Models LD - Defender

Title Defender dall'AM 07 in poi, disco della frizione

Category Trasmissione

New part,  
white tabs

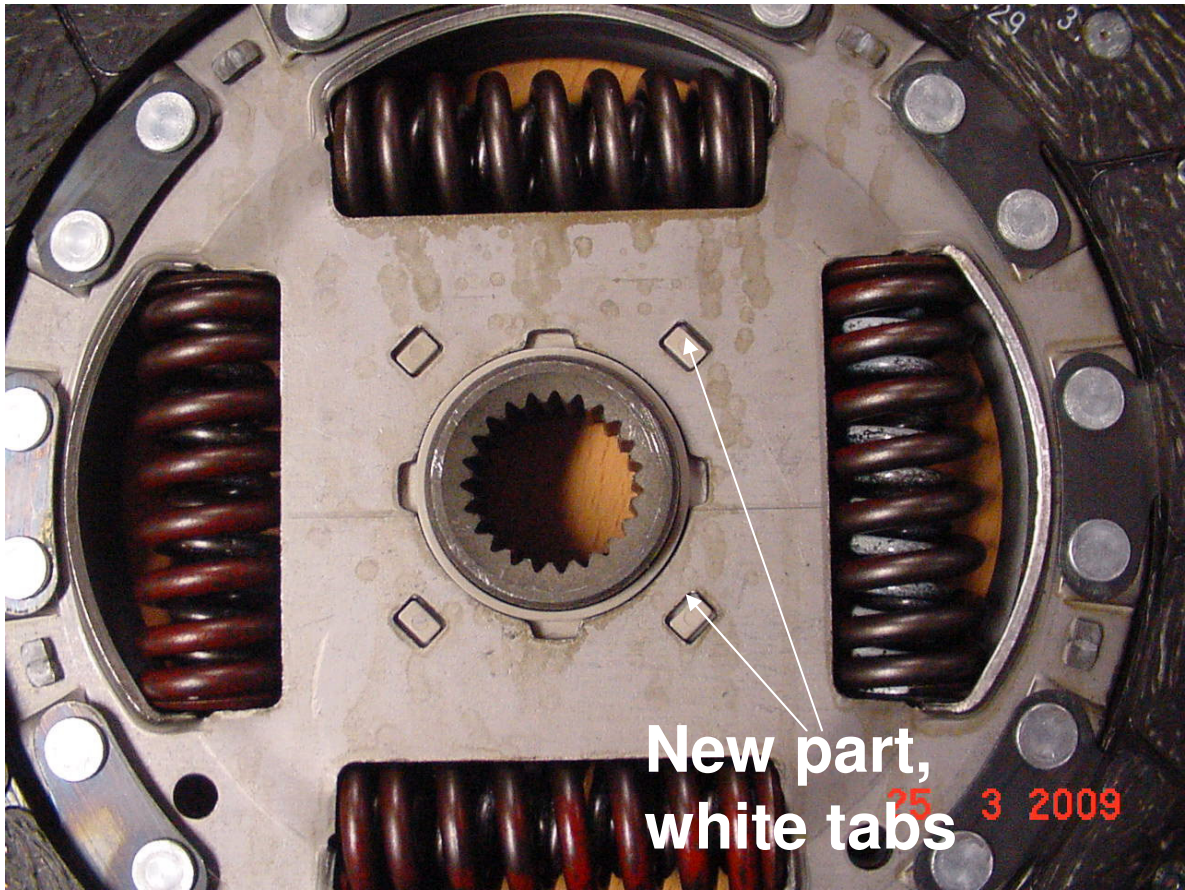
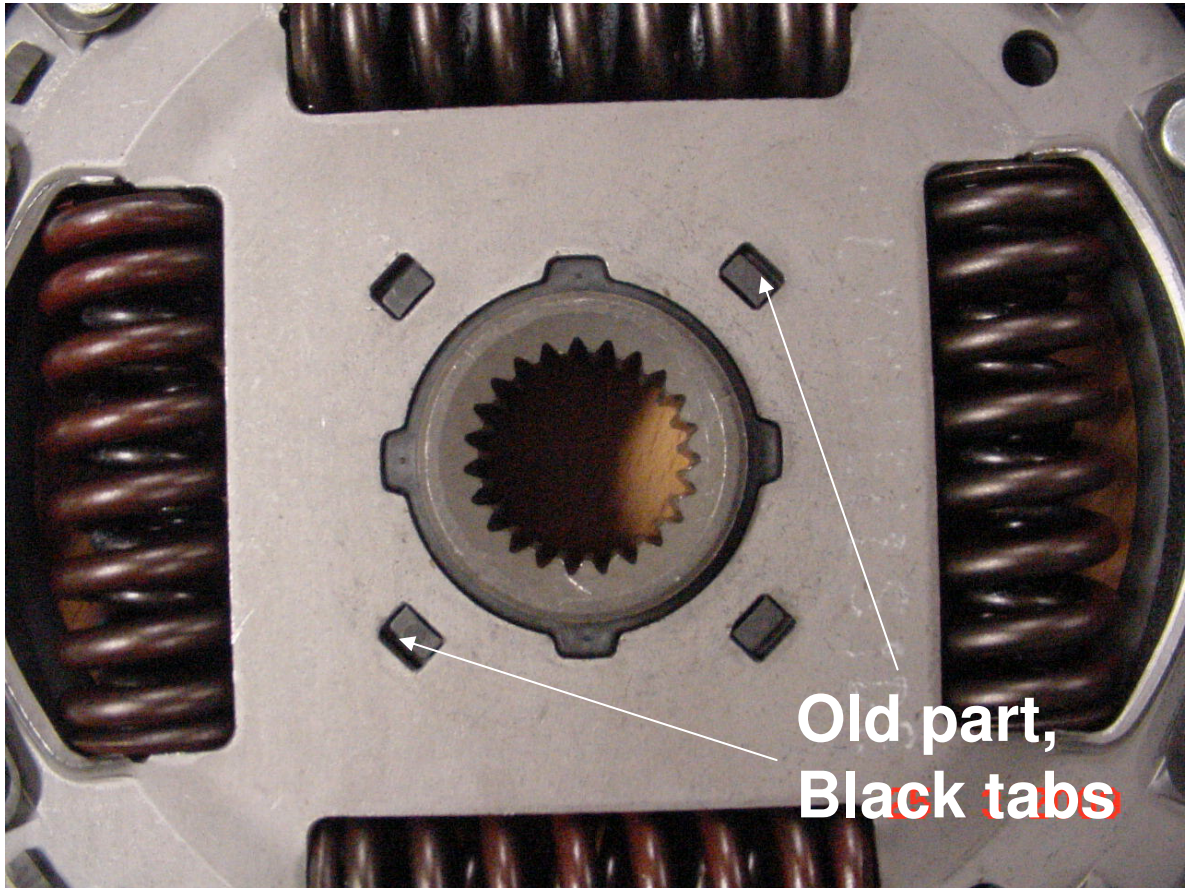
**Problema:**Identificazione modificata del disco della frizione.

**Causa:**Alla Land Rover è pervenuto un numero modesto di segnalazioni in base alle quali sembra che le molle smorzatore del disco frizione modificato (fornite come parte del kit di montaggio della frizione, numero parte LR012199) abbiano un movimento

Content eccessivo. Questo non è un guasto, un modesto movimento (circa 0,6 mm) è normale e non produrrà alcun battito udibile.

**Azione:**Si prega di esaminare la foto allegata al presente EPQR, che mostra in che modo si possa identificare il disco frizione modificato e, dove necessario, montare il complessivo frizione LR012199 modificato.
